SPØRGSMÅL TIL VEJDIREKTORATET OM DEN OPDATEREDE VVM-REDEGØRELSE FOR MOTORVEJ TIL FREDERIKSSUND

Vi har studeret den seneste ”Opdatering af VVM-undersøgelse af Frederikssundmotorvejen”. Det er en temmelig kortfattet rapport, som lader os sidde tilbage med mange spørgsmål. Vi vil derfor stille Vejdirektoratet en række spørgsmål, som vi håber hurtigst muligt at få svar på.

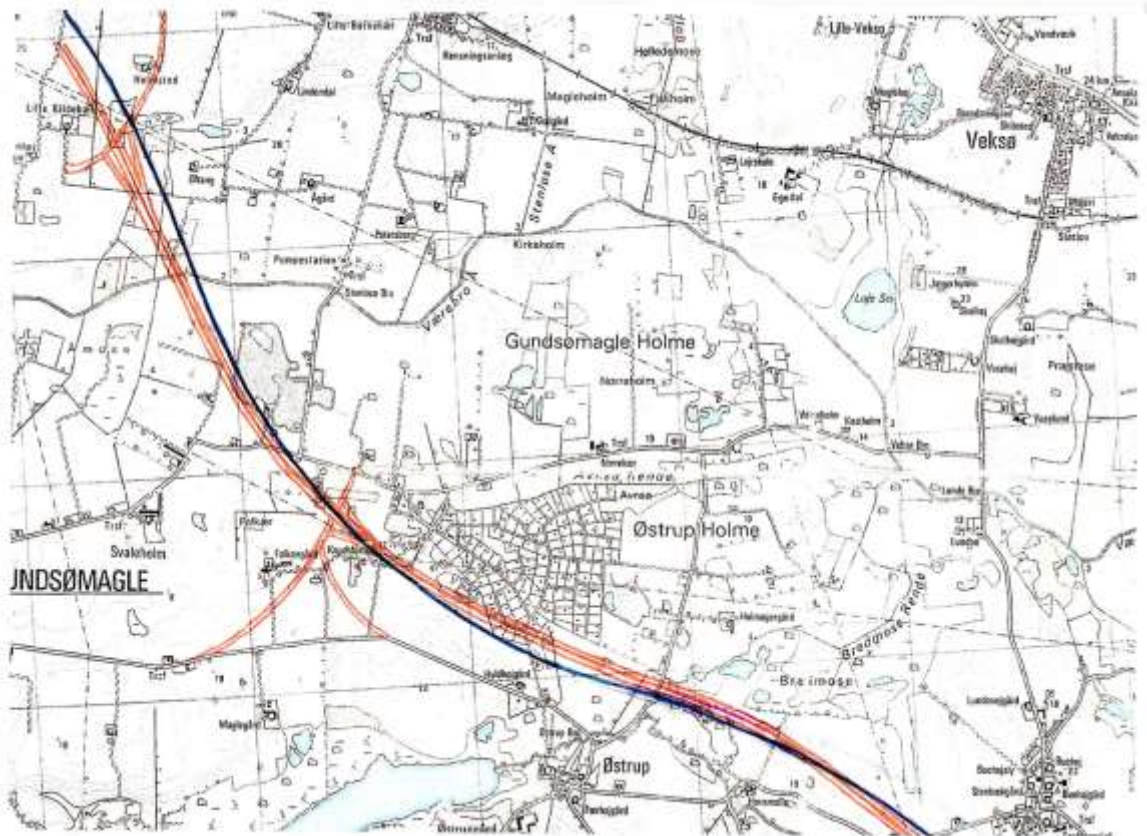
Vi har lavet en skitse over området omkring Østrup, hvor der er indtegnet to traceer med hhv. 3 km radius og 4 km radius.

Man ser, at med den nu planlagte løsning går motorvejen igennem de eksproprierede sommerhusgrunde i sydkanten af sommerhusområdet ved Østrup Holme, og således tæt på et stort antal ikke-eksproprierede grunde. Med det mere krumme forløb, blå linieføring, kommer vejtraceet på større afstand af en hel række sommerhusgrunde, som således får mindre støj i haverne.

Vil Vejdirektoratet være villig til at se på, om man kan gennemføre den mere krumme løsning af hensyn til sommerhusbeboerne?
